S.S.336 "dell'Aeroporto della Malpensa" Riqualificazione Busto Arsizio - Gallarate - Cardano

PROGETTO DI FATTIBILITA' TECNICO-ECONOMICA

Studio Preliminare Ambientale

“Relazione tecnica di riscontro alle richieste di integrazioni - Verifica di Assoggettabilità a VIA”

Figura 1.1.1 - Stralcio elaborato T00CA00CANPU02B Planimetria aree di cantiere e viabilità di servizio

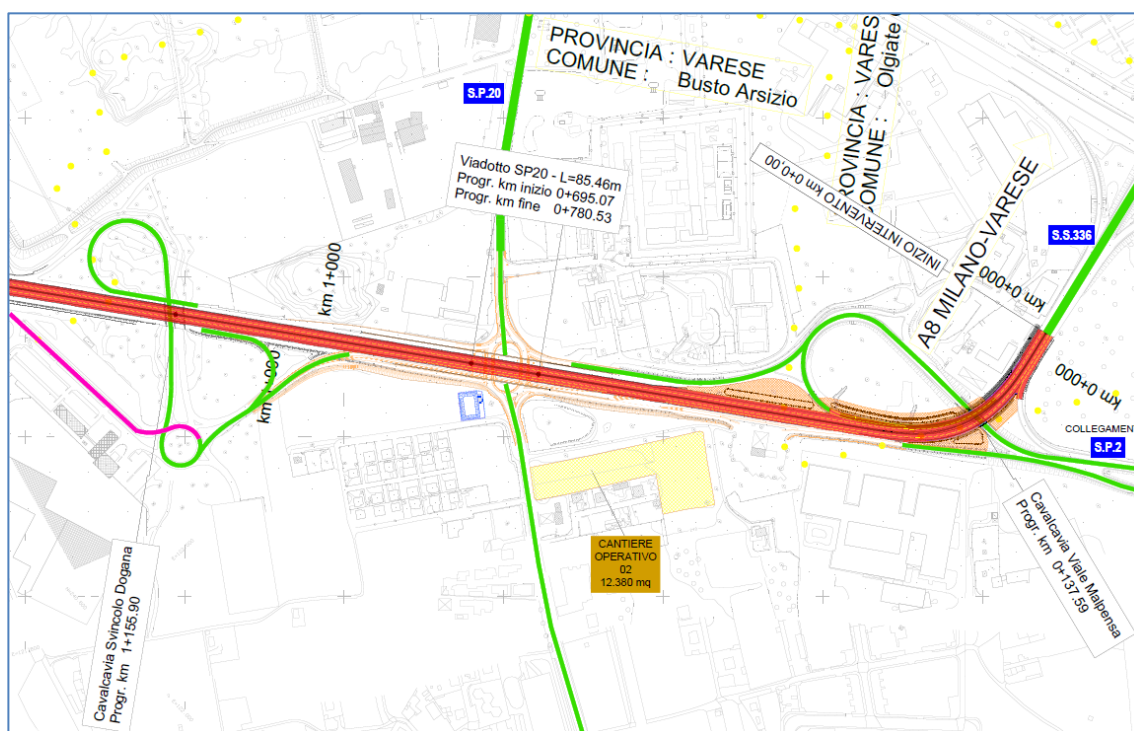
- 1.1 VENGANO STIMATI I VOLUMI DI TRAFFICO GENERATI DAI MEZZI PROVENIENTI E DIRETTI AI CANTIERI OPERATIVI E VALUTATI GLI IMPATTI RELATIVAMENTE ALLA COMPONENTE TRAFFICO; SI EVIDENZIA CHE IL CANTIERE OPERATIVO N.2 È POSTO IN PROSSIMITÀ DELLA S.P. 20, CHE IN TALE TRATTO HA VOLUMI DI TRAFFICO ATTUALI NEI GIORNI FIERALI DI CIRCA 25.000 VEICOLI/GIORNO;

In particolare, con riferimento al cantiere operativo n° 2 (CO.02), ubicato in prossimità del viadotto sulla S.P. 20 al km 0+695, valgono le considerazioni sopra riportate, e, in aggiunta, si specifica che tale area sarà impiegata come supporto logistico e zona di stoccaggio per la realizzazione delle opere tra la pk 3+500 e 0+000 per le quali viene stimata una durata pari a circa 16 mesi. Inoltre, le lavorazioni tra le suddette

Le integrazioni sono riportate in rosso nella "Relazione sulla cantierizzazione - T00CA00CANRE01B", ad indicare le modifiche operate rispetto alla precedente revisione A.

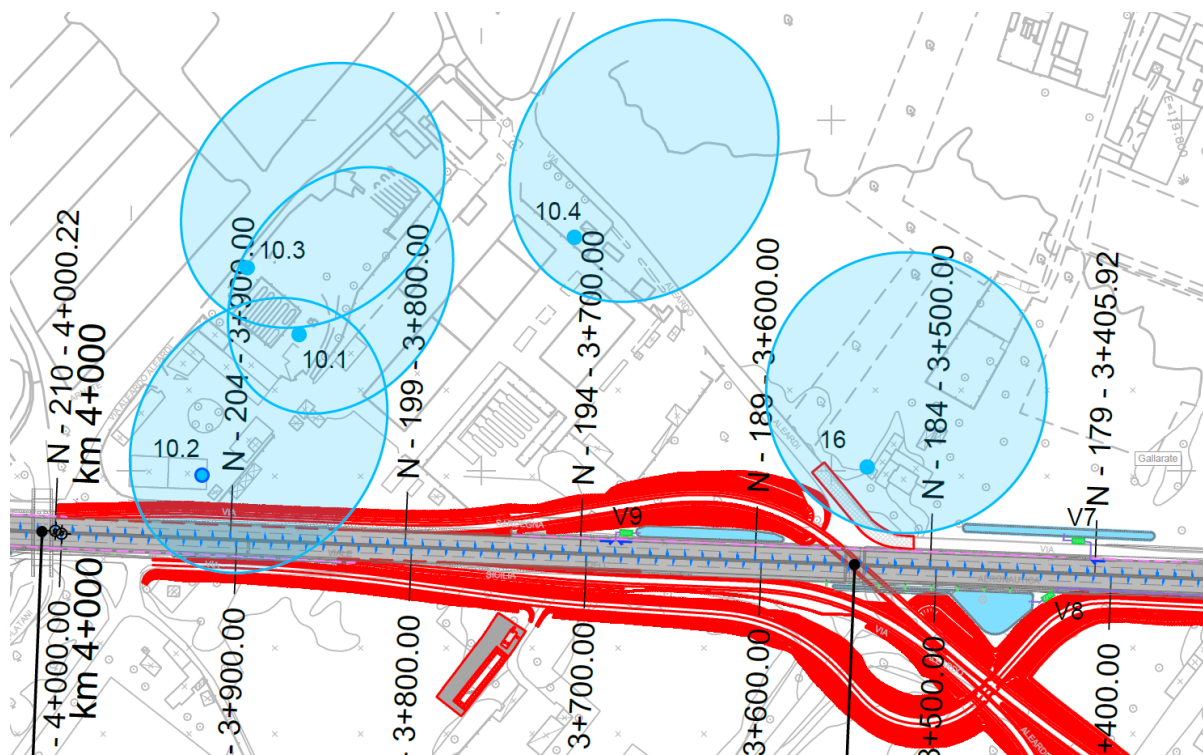
4.1 IN MERITO ALLA COLLOCAZIONE DEL TRACCIATO IN ZONE DI RISPETTO DEI POZZI AD USO POTABILE DEFINITE CON CRITERIO TEMPORALE, TRA CUI SONO COINVOLTI DIRETTAMENTE DAL TRACCIATO I POZZI NUMERATI COME 10.2 E 16 (COME SI EVINCE DAL PGT DI GALLARATE), NELL'AMBITO DELLE QUALI SARANNO VIETATE L'IMMISSIONE NEL SOTTOSUOLO DI ACQUE METEORICHE PROVENIENTI DALLA SEDE STRADALE E LA COSTRUZIONE DI BACINI DI CONTENIMENTO DISPERDENTI O TRINCEE DRENANTI, SI CHIEDE DI PREVEDERE UN SISTEMA IMPERMEABILE PER L'ALLONTANAMENTO DELLE ACQUE DI DILAVAMENTO CHE CONVOGLI GLI SCARICHI AL DI FUORI DELLE ZONE DI TUTELA INDICATE.

Dalla sovrapposizione dell'elaborato DT6 del PGT del comune di Gallarate, che si riporta di seguito,

con la planimetria Idraulica di Piattaforma (riportata nell'elaborato T00IA23AMBCT06B - "Planimetria Idraulica di Piattaforma e di cui di seguito si trova relativo stralcio), si evince che nelle aree dei pozzi 10.2 e 16 non è prevista l'immissione nel sottosuolo di acque meteoriche provenienti dalla sede stradale né la costruzione di

bacini di contenimento disperdenti o trincee drenanti. In tale tratto, compreso tra il pozzo 16 e il pozzo 10.2, dove si innesta la nuova Bretella di Gallarate (evidenziata in rosso), non è stato previsto alcun allargamento della piattaforma stradale esistente della SS336 in quanto è stato considerato come *"stato di fatto"* il nuovo svincolo in progetto. Nell'intervento di adeguamento delle SS336, pertanto, non si prevede alcuna modifica e/o integrazione rispetto ai sistemi di smaltimento acque già previsti nell'ambito dell'intervento Bretella di Gallarate, né rispetto a quanto presente allo stato attuale della SS336, risultando pertanto ottemperanti anche a quanto riportato nei commi 4, 5 e 7 dell'articolo 21 del D.Lgs 152/99.

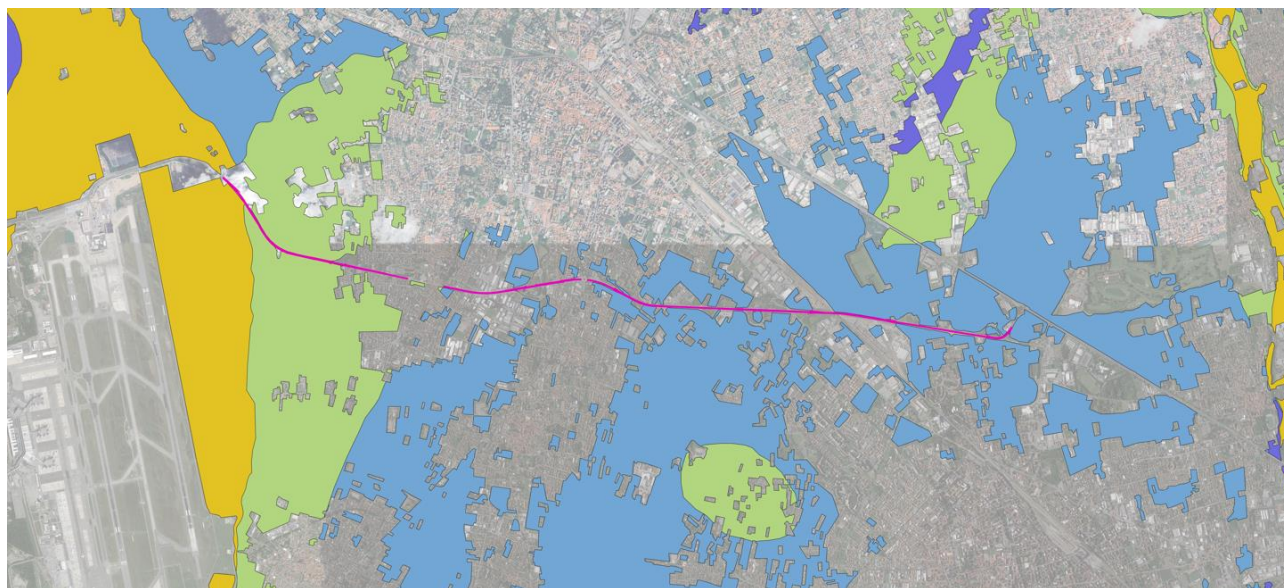
5.1 SI SEGNALE, PERTANTO, LA NECESSITÀ CHE SIA APPROFONDITO O COMUNQUE GIÀ DELINEATO IN QUESTA FASE PROGETTUALE, **L'ASPETTO RELATIVO AGLI INTERVENTI DI TRASFORMAZIONE DEFINITIVA E TEMPORANEA DEL BOSCO**, PROPONENDO UNA RELAZIONE SPECIFICA, ED UNA TAVOLA DEDICATA, CHE EVIDENZI LE AREE OGGETTO DI TRASFORMAZIONE, IDENTIFICANDO LE PARTICELLE CATASTALI, DISTINGUENDO TRA BOSCHI E FORMAZIONI VEGETALI DI ALTRO TIPO, E TRA TRASFORMAZIONE DEFINITIVA E TEMPORANEA. TALI PRECISAZIONI DOVRANNO CONSIDERARE ANCHE LA POSA DELLE NUOVE STRUTTURE, QUALI AD ESEMPIO LE BARRIERE FONOASSORBENTI O GLI IMPIANTI DI ILLUMINAZIONE, SE INTERFERENTI CON LA VEGETAZIONE.

In relazione al tracciato di progetto, l'area interessata dalla trasformazione del Bosco, per la quale è necessario acquisire l'autorizzazione, si trova all'interno del territorio del Parco Lombardo Valle del Ticino, nel comune di Cardano al Campo e per alcune aree meno estese anche nel comune di Gallarate. Ulteriori tratti interessati dall'interferenza con aree semi boscate sono tra il comune di Busto Arsizio e quello di Olgiate Olona, dove l'intervento arriva al suo termine ed interessa delle piccole aree interstiziali al momento boscate per inserimento di vasche di gestione delle acque piovane.

Si evidenzia che nella successiva fase progettuale sarà redatto un documento apposito, ai fini dell'ottenimento dell'autorizzazione alla trasformazione delle aree boscate di cui all'art. 43 L.R. 31/2008 e ss.mm.ii., da rilasciare nell'ambito della Conferenza di Servizi decisoria. Questo documento conterrà le verifiche compiute in campo e le elaborazioni cartografiche che ne sono scaturite, le quali hanno permesso di definire le caratteristiche del consorzio boschivo e di stimare l'occupazione definitiva e temporanea dovuta alla realizzazione dell'opera in progetto. Verrà quindi indicata la superficie boschiva oggetto di trasformazione definitiva e quella di trasformazione temporanea.

Figura 5.2.1-2 Stralcio rielaborazione della carta dei suoli Regione Lombardia: Carta pedologica, livello descrizione del sottosuolo

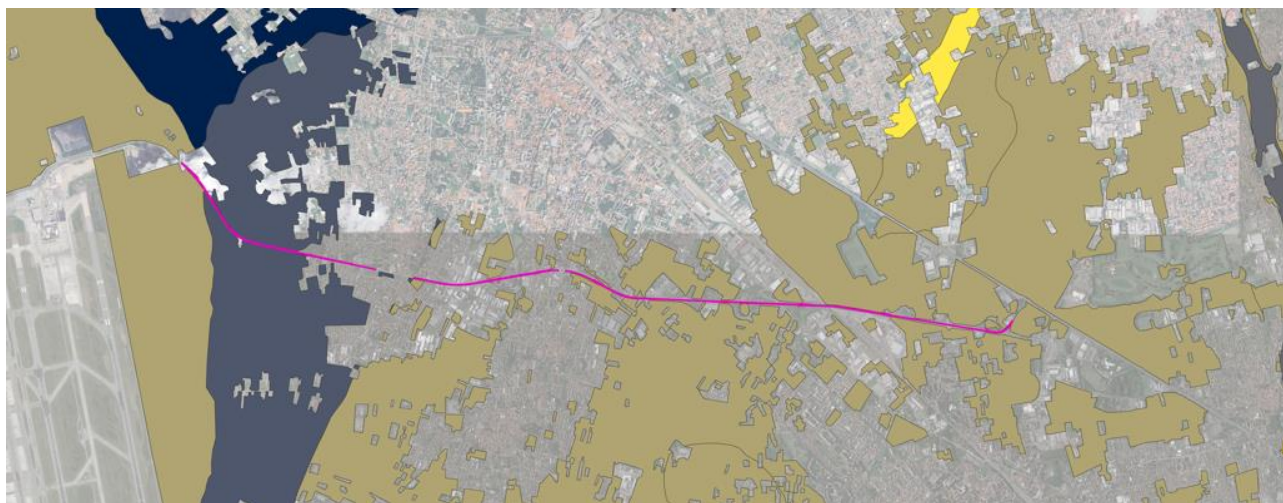
5.2 SI CHIEDE DI INTEGRARE LA DOCUMENTAZIONE CON UN INQUADRAMENTO PEDOLOGICO, SVILUPPATO SULLA BASE DI CARTOGRAFIA UFFICIALE (CARTA DEI SUOLI DELLA LOMBARDIA – GEOPORTALE REGIONALE) E, SE DISPONIBILI, DI ULTERIORI STUDI DI MAGGIOR DETTAGLIO, DI TUTTA L'AREA INTERESSATA DA QUALSIASI OPERAZIONE ANNESSA AL PROGETTO IN VALUTAZIONE.

Da questo stralcio si può notare come, prima di tutto, il tracciato si trovi sul percorso stradale già esistente. Questo attraversa nel suo tratto più urbano diversi suoli a seminativo con colture permanenti per poi inserirsi centralmente nella parte urbano-industriale del comune di Cardano al Campo e percorrere poi un ultimo tratto indicato come seminativo avvicendato, che inoltre evidenzia esattamente la superficie boscata attorno all'area dell'aeroporto di Malpensa. Un brevissimo tratto, nella parte iniziale del tracciato di progetto, tocca inoltre suoli indicati come seminativo avvicendato anche se da sopralluogo si evidenzia la presenza di paesaggio boschivo.

Nello stralcio sopra riportato viene verificata la caratterizzazione del sottosuolo. Lungo quasi l'intero tracciato si è in presenza di apparati morenici, derivati da piana proglaciale detta anche piana pedemontana, addossati ai rilievi limitrofi. Nel tratto limitrofo l'aeroporto di Malpensa, inoltre, troviamo terreni derivati da piana fluvioglaciale. Si può fare riferimento all'elaborato T00GE00GEORE01A per approfondimento delle componenti geologiche.

Figura 5.3.1.1.4-1 Stralcio elaborato Piano delle Regole, comune di Cardano al Campo. In rosso individuazione area di interesse

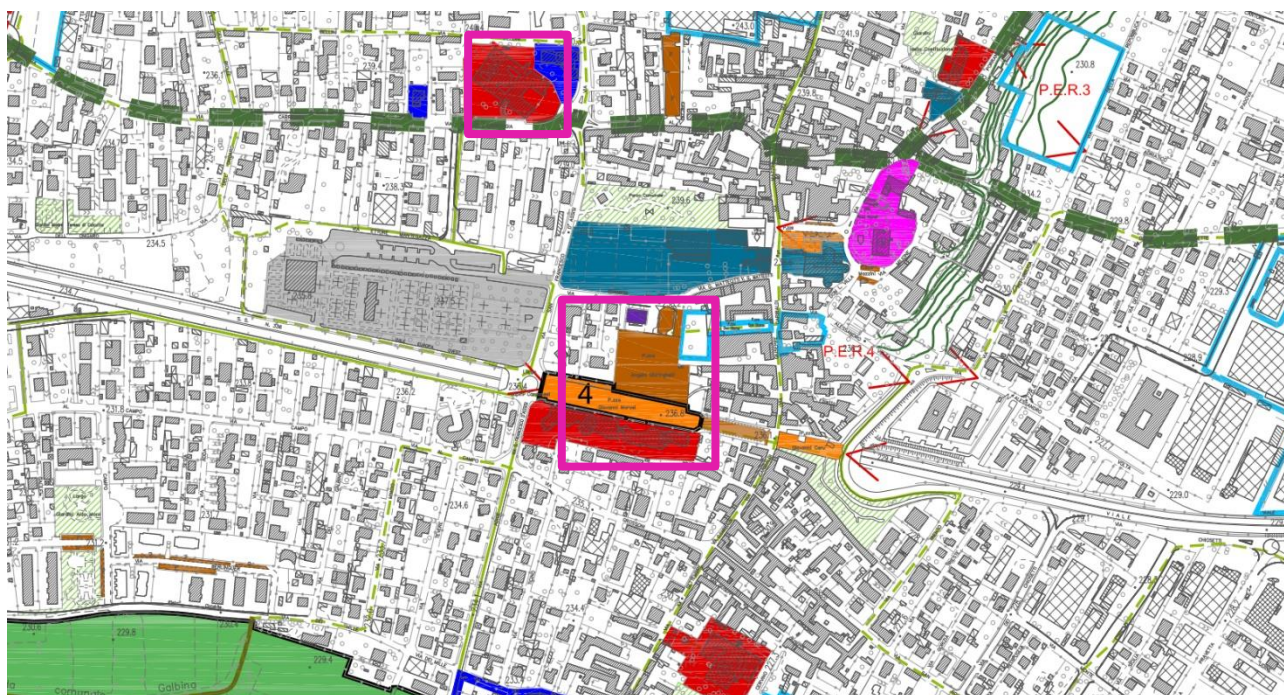
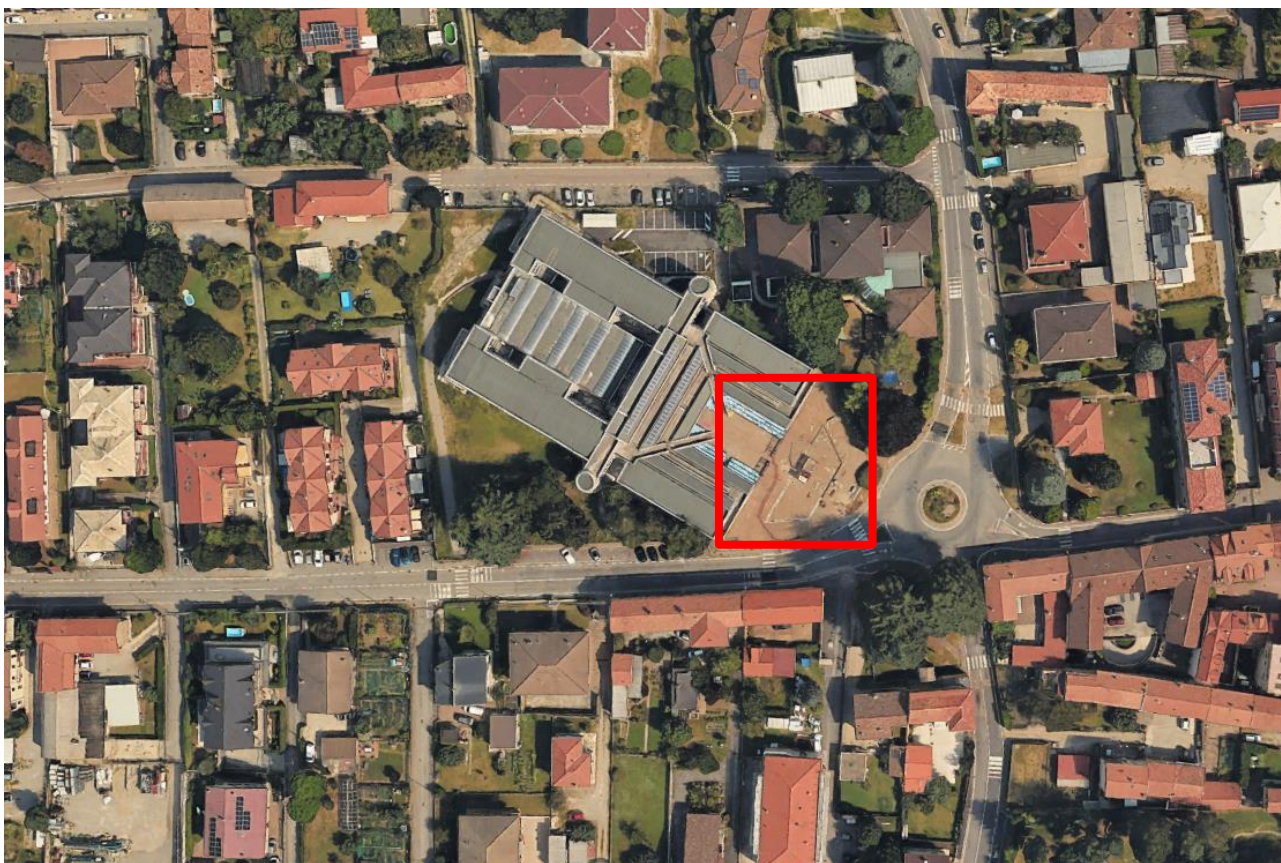
5.3 SI CHIEDE DI PROPORRE UN INTERVENTO DI COMPENSAZIONE DI CARATTERE AMBIENTALE FINALIZZATO AL RECUPERO DEL VALORE ECOLOGICO DEL SUOLO PERSO A CAUSA DEGLI INTERVENTI DI NUOVA IMPERMEABILIZZAZIONE CAUSATI DAL PROGETTO, ELABORATA PER MEZZO DEL METODO DI CUI AL D.D.G. 4517/2007 (C.D. METODO STRAIN). L'INTERVENTO COMPENSATIVO DOVRÀ ESSERE LOCALIZZATO IN AREE ESTERNE A QUELLE DI INTERVENTO E, PRIORITARIAMENTE, DOVRANNO CONSISTERE IN INTERVENTI DI DE-IMPERMEABILIZZAZIONE DI SUPERFICI ATTUALMENTE IMPERMEABILI ALL'INTERNO DEL TERRITORIO DEI COMUNI INTERESSATI; GLI INTERVENTI NON DOVRANNO ESSERE DI CARATTERE TEMPORANEO E NON DOVRANNO INTERESSARE AREE AGRICOLE. L'EVENTUALE IMPOSSIBILITÀ DA PARTE DEL PROPONENTE DI REPERIRE AREE DEGRADATE, DA DEIMPERMEABILIZZARE O COMUNQUE NON AD USO AGRICOLO, DOVRÀ ESSERE ADEGUATAMENTE DOCUMENTATA. DOVRÀ, INOLTRE, ESSERE INDICATO IL CRONOPROGRAMMA DI REALIZZAZIONE DELLE OPERE A VERDE PREVISTE ED IL REGIME DI DISPONIBILITÀ DELLE AREE.

Per quanto riguarda l'area adibita a "Piattaforma ecologica" si avrebbe disponibilità di circa **4600 mq** da poter de-impermeabilizzare e riprogettare con aree a pavimentazione permeabile ed altre a prato.
